ADMINISTRACIÓN DE LA COMUNIDAD AUTÓNOMA CONSEJERÍA DE VIVIENDA, TERRITORIO Y MOVILIDAD

Resolución de la directora general de Armonización Urbanística y Evaluación Ambiental por la que se formula la declaración de impacto ambiental del proyecto de Parque Fotovoltaico Son Carbons, polígono 14, parcelas 141, 143, 144, 145, 146, 147 y 158 del TM de Capdepera, promovido por Energía Neta Mallorca, SL. (exp. 46A/2025)

La declaración de impacto ambiental del proyecto de Parque Fotovoltaico “Son Carbons”, polígono 14, parcelas 141, 143, 144, 145, 146, 147 y 158 del TM de Capdepera, promovido por Energía Neta Mallorca, SL., en los términos siguientes:

Figura 3. Detalle de la línea de evacuación del parque fotovoltaico “Son Carbons” (de unos 420 m de longitud) desde la parcela 144, pasando por la parcela 158 y por la parcela 140, de titularidad privada y que no forma parte del proyecto, hasta el CMM, también ubicado en la parcela 140. Fuente: EIA.

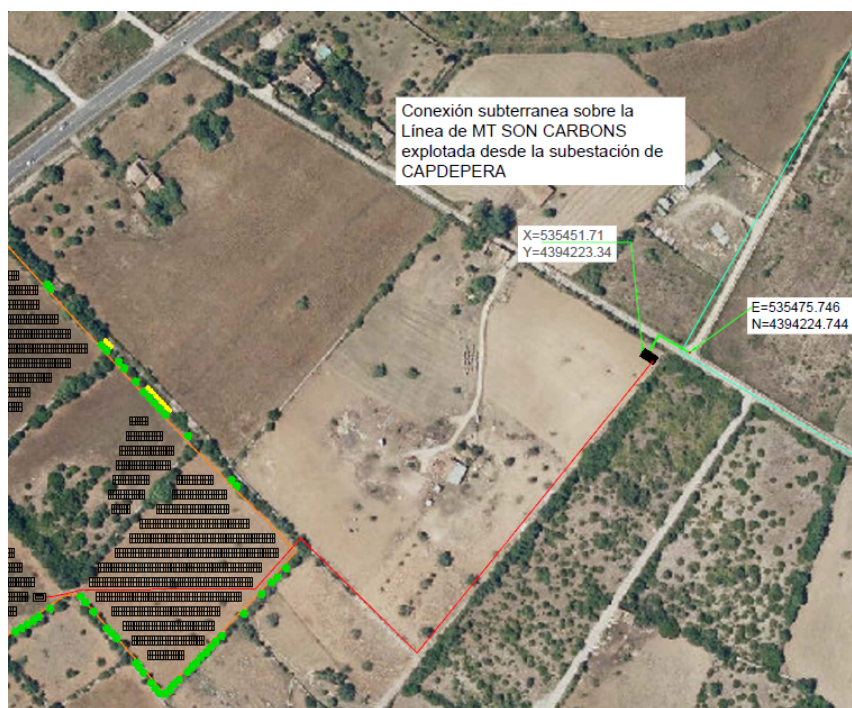
4. Sería conveniente modificar el recorrido de la línea de evacuación con el fin de no atravesar parcelas privadas y atravesar sólo caminos públicos o privados existentes, o zonas públicas, y reducir así su impacto ambiental y paisajístico. Asimismo, conviene analizar la posibilidad de trasladar la ubicación de la edificación auxiliar CMM a una de las parcelas que forman parte del parque fotovoltaico.

Por todo ello, sería conveniente modificar el recorrido de la línea de evacuación con el fin de no atravesar parcelas privadas y atravesar sólo caminos públicos o privados existentes o zonas públicas para reducir el impacto ambiental y paisajístico».

De acuerdo con lo anteriormente mencionado, se considera necesario que se valore modificar el trazado de la línea de evacuación para que ésta discorra en paralelo por el margen inferior de la Ma-15, dentro del APT de carreteras, hasta el camino público de Son Font y desde aquí, hasta el punto de conexión con la línea de MT Son Carbons. Este cambio implicaría también el cambio de ubicación del CMM proyectado en la parcela 140, que podría ubicarse dentro de alguna de las parcelas que conforman el PFV Son Carbons. Antes de llevar a cabo esta actuación, dado que no se ha realizado ningún estudio de radiaciones electromagnéticas, se deberá evaluar previamente el nivel de emisiones del campo electromagnético al que estarían sometidos los vecinos de las viviendas próximas.

De acuerdo con todo lo anteriormente mencionado, se considera necesario que se modifique tanto el trazado de la línea de evacuación como la ubicación del CMM, fuera de la parcela 140; dado que hay otra alternativa para el trazado de la línea, que ambientalmente supone una menor afección ambiental, ya que discurre por las mismas parcelas del PFV y por camino público.

Debe modificarse el trazado de la línea de evacuación (de acuerdo con las consideraciones técnicas indicadas anteriormente) para que ésta discorra en paralelo por el margen inferior de la Ma-15, dentro de la APT de carreteras, hasta el camino público de Son Font y desde aquí, hasta el punto de conexión con la línea de MT Son Carbons. Este cambio implica también el cambio de ubicación de la CMM proyectada en la parcela 140, que debe ubicarse dentro de alguna de las parcelas que conforman el PFV Son Carbons. **Antes de llevar a cabo esta actuación**, dado que no se ha realizado ningún estudio de radiaciones electromagnéticas, se deberá evaluar previamente el nivel de emisiones del campo electromagnético al que estarían sometidos los vecinos de las viviendas próximas.

Figura 5. Propuesta de barrera vegetal perimetral del PFV Son Carbons. Fuente: EIA.

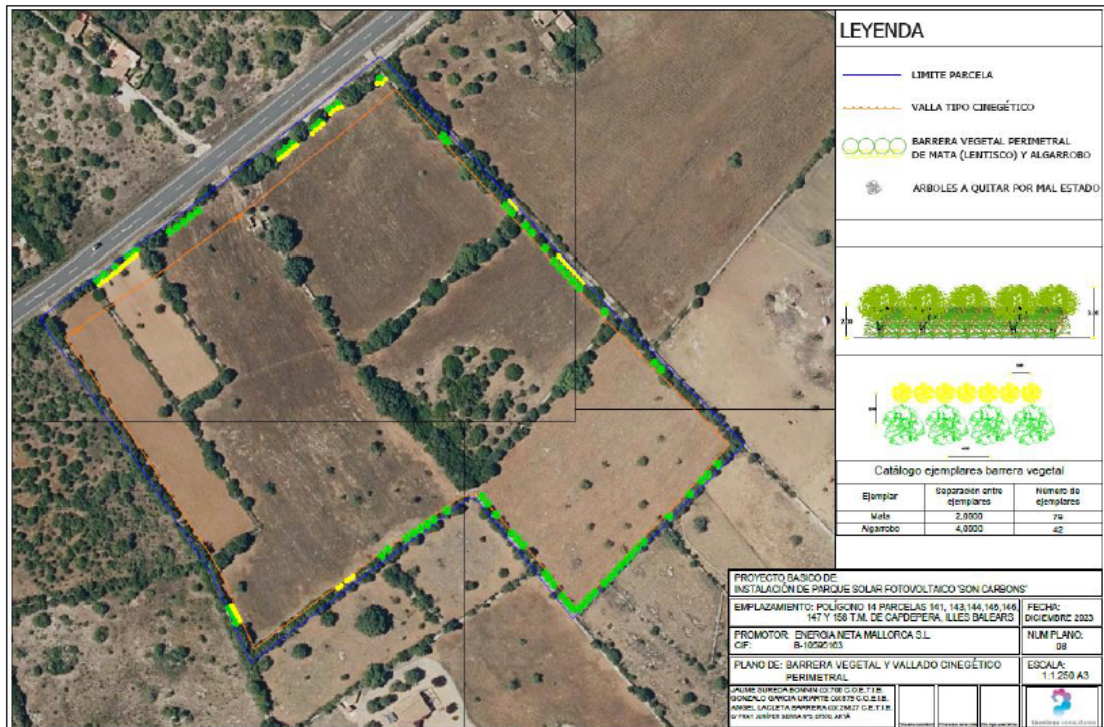
1. Hay que aclarar las discrepancias en relación con la anchura de la franja vegetal de amortiguación. En todo caso sería conveniente que esta franja vegetal tuviera como mínimo 5 m de anchura con el fin de asegurar su eficacia, tal y como se recoge en las secciones del proyecto.
2. Hay que reparar las paredes de piedra en seco existentes, con el fin de favorecer la integración paisajística de la nueva instalación.
3. Hay que aclarar si la parcela 142 forma parte del parque y, en caso de no formar parte del parque, incluir el cierre del parque con red cinagética en su perímetro.

5. Sería conveniente sustituir los algarrobos propuestos en la barrera vegetal por otro tipo de árboles de crecimiento más rápido, con el fin de mejorar la eficacia de la barrera lo antes posible.

3.3) En el resto de la perimetral del parque sin vegetación, se implantará una pantalla vegetal con una anchura y suficiente frondosidad para reducir el impacto paisajístico, hay que prestar especial atención a la zona de acceso desde la Ma-15. Se considera conveniente que la barrera vegetal sea, como mínimo de 5 m en todo el perímetro del parque y se combine también con plantaciones arbustivas autóctonas de bajo requerimiento hídrico, como por ejemplo matas, para conseguir hacer un apantallamiento visual en la parte baja de las placas fotovoltaicas y de las edificaciones auxiliares.

3.5) Se realizarán revisiones periódicas, mantenimiento, limpieza y reposición de ejemplares muertos durante toda la vida del parque, se debe alcanzar la altura de 3 metros en un plazo máximo de 3 años. Se deberá indicar el tipo de plantas escogidas y tener registros del seguimiento de la barrera vegetal, velando por su mantenimiento durante toda su vida útil, con la correspondiente sustitución de los ejemplares muertos, riegos de sequía u otros tratamientos realizados.

Figura 13. Proyectos de equipamientos de energía renovable de más de 100 KW en tramitación (color rosa) y aprobados (color azul), presentes en un radio de 3 km del PFV Son Carbons. Fuente: IdeIB.

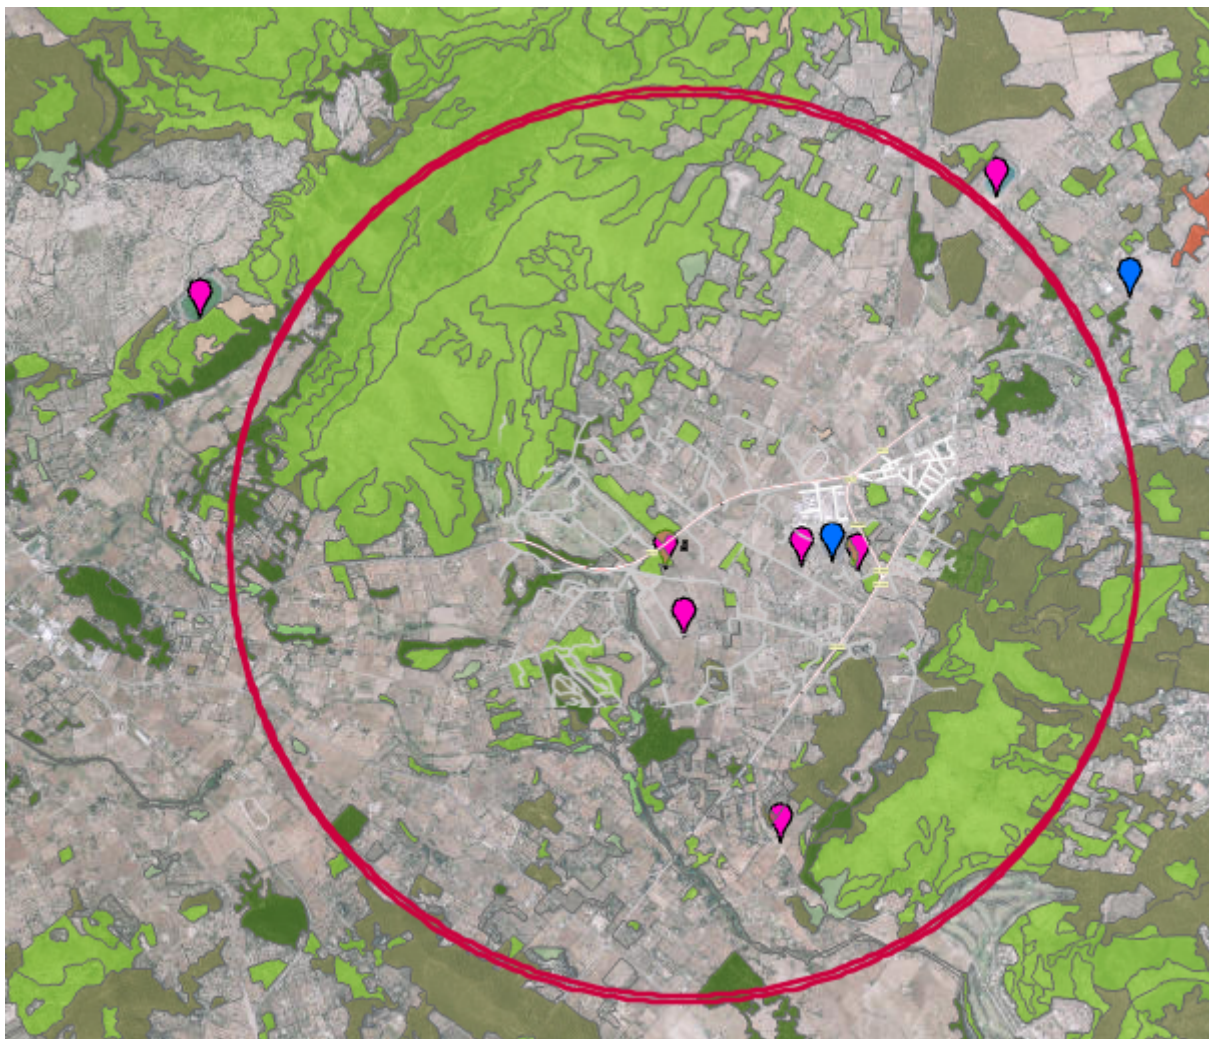
8.3 - No obstante, de la consulta a la capa de producción y distribución energética en las Illes Balears del visor IdeIB, se concluye que en un radio de 3 km del PFV Son Carbons, actualmente hay en tramitación otros 3 parques fotovoltaicos, lo que pone de manifiesto la enorme presión a la que se someterá una zona clasificada como de alto valor paisajístico de acuerdo con el PTIM, en caso de que se aprueben todos los proyectos en tramitación.

De acuerdo con lo indicado en la ley 21/2013, de Evaluación Ambiental, el efecto sinérgico es aquel que se produce cuando el efecto de la presencia simultánea de varios agentes, suponen una incidencia ambiental mayor que el efecto de la suma de sus incidencias individuales contempladas de forma aislada.
